Nota Zienswijzen

‘Wet geluidhinder: ontwerpbesluit hogere grenswaarde Reconstructie
Houtduiflaan Beuningen’

Documentnummer: at 21000295
Versie: 15 februari 2021
Status: concept

Figuur 1 situatie

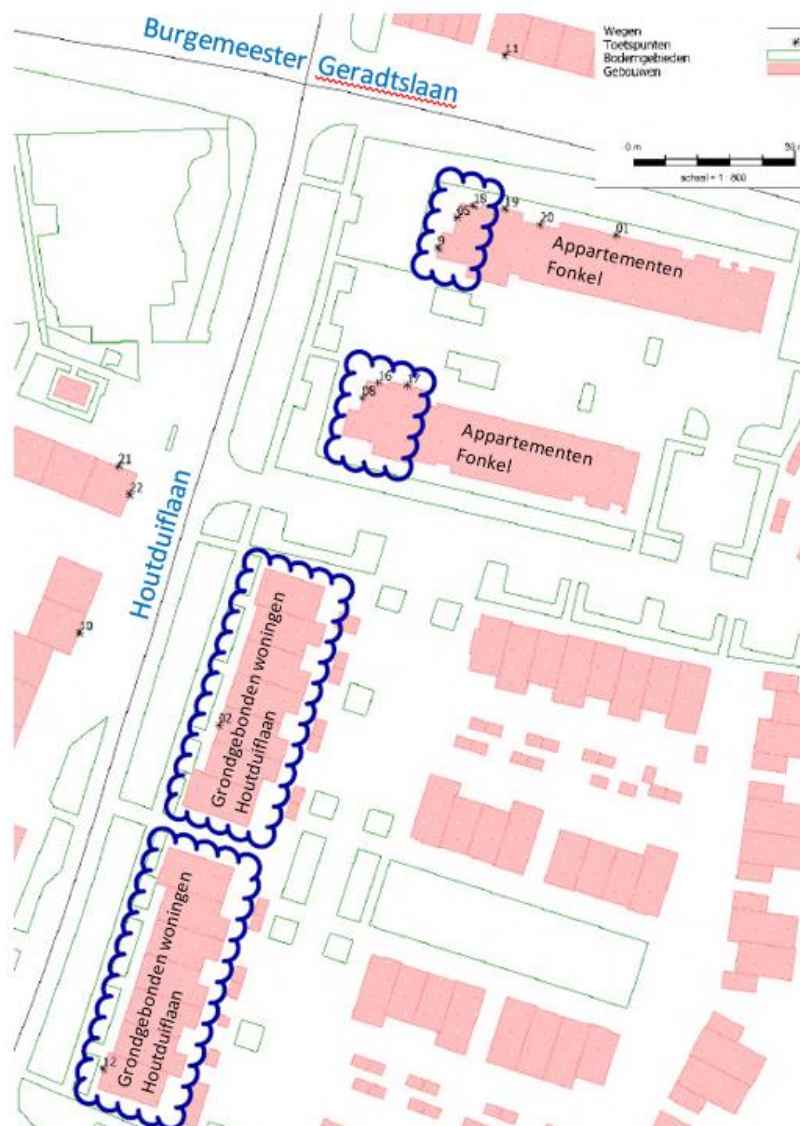
- I. **Voor de bouw van onze grondgebonden woningen in het plan Hutgraaf, is een akoestisch rapport gemaakt met een belasting van 48dB, alleen is dit later verbeterd in 53dB, zonder dit aan te passen in de ontwerpen van de aannemer. Dit had zogenaamd geen invloed op de isolatie van de woningen. Na de voorgestelde reconstructie van de Houtduiflaan gaat de belasting naar 58dB, ver boven de toegestane norm van 2dB verhoging.**

Toen het bestemmingsplan (in 2015) is vastgesteld, was de hoogst berekende geluidsbelasting 52 dB. Dit vanwege de Houtduiflaan.

De bij de vaststelling van het bestemmingsplan (in 2015) hoogst berekende geluidbelasting is 52 dB vanwege de Houtduiflaan. Dat geldt ook voor de destijds vastgestelde hogere waarde van de grondgebonden woningen (zie figuur 1)

Om de reconstructie mogelijk te maken moeten voor de grondgebonden woningen hogere waarden vanwege de Houtduiflaan worden vastgesteld. De nu benodigde hogere waarde voor de grondgebonden woningen is maximaal 54 dB vanwege de Houtduiflaan. Dat is dus 2 dB hoger.

De benoemde 58 dB heeft betrekking op de appartementen (zie figuur 1) aan de Fonkel vanwege de Burgemeester Geradtslaan.
